Dam Moldevatn - Godkjenning av detaljplan for miljø og landskap

NVE godkjenner detaljplan for miljø og landskap datert 13.04.2026 for rehabilitering av dam Moldevatn, Molde kommune.

Fig. 1:Arealbrukskart

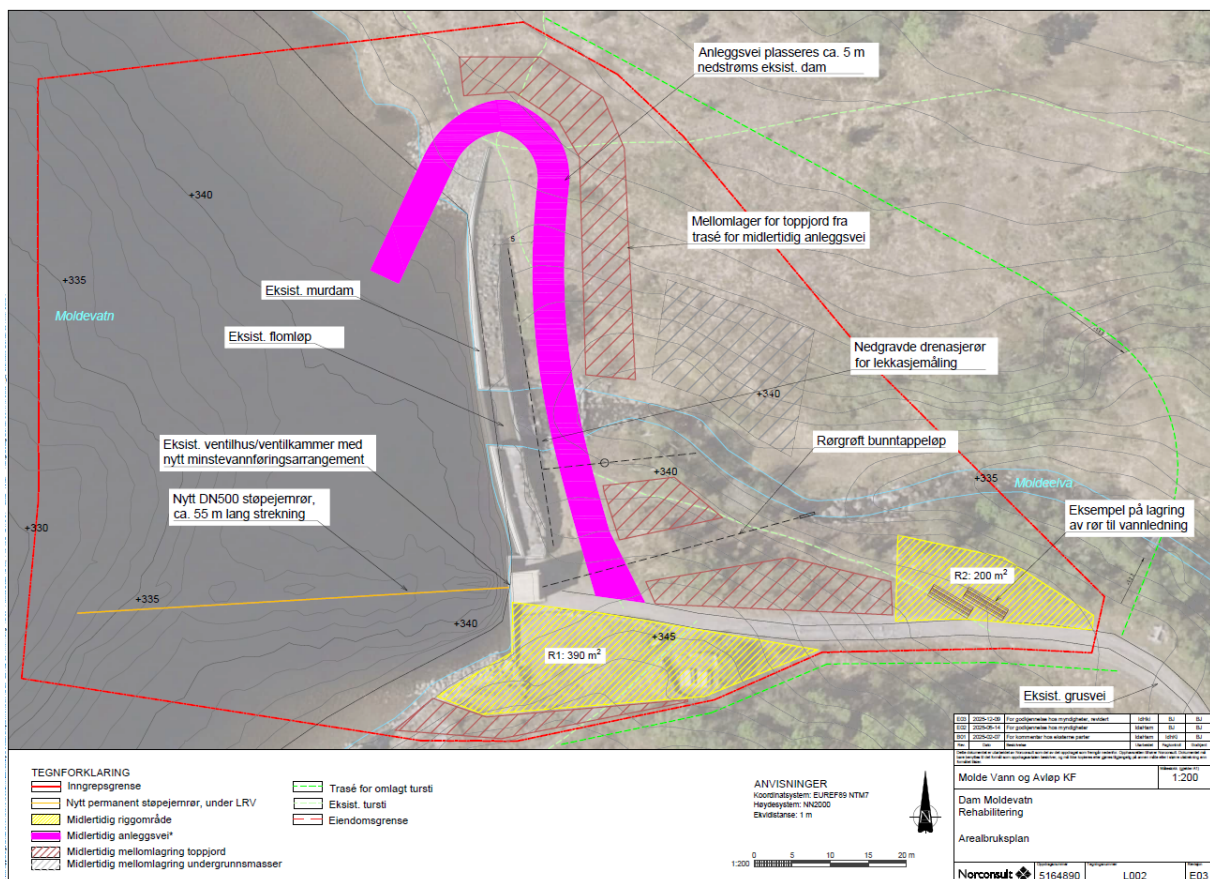
«Detaljplanen for miljø og landskap viser inngrepsgrense og arealbruken. Det er foreslått at enten skal entreprenøren markere inngrepsgrenser i sitt maskin styringssystem eller fysisk i terrenget. Vi vil rå til at det blir vedtatt at grensen blir vist fysisk i terrenget. En av fordelene kan være at det blir lettere å unngå konflikter mellom anleggsvirksomheten og turfolket. I enden av turvegen/anleggsvegen er det en rasteplass. Vi forutsetter at den blir reparert etter anleggsarbeidet. I planen leser vi at ved anleggs slutt skal tilkjørte masser fjernes. Vi forutsetter at de ikke blir tippet i Moldemarka, men transporterte til et godkjent massedeponi».
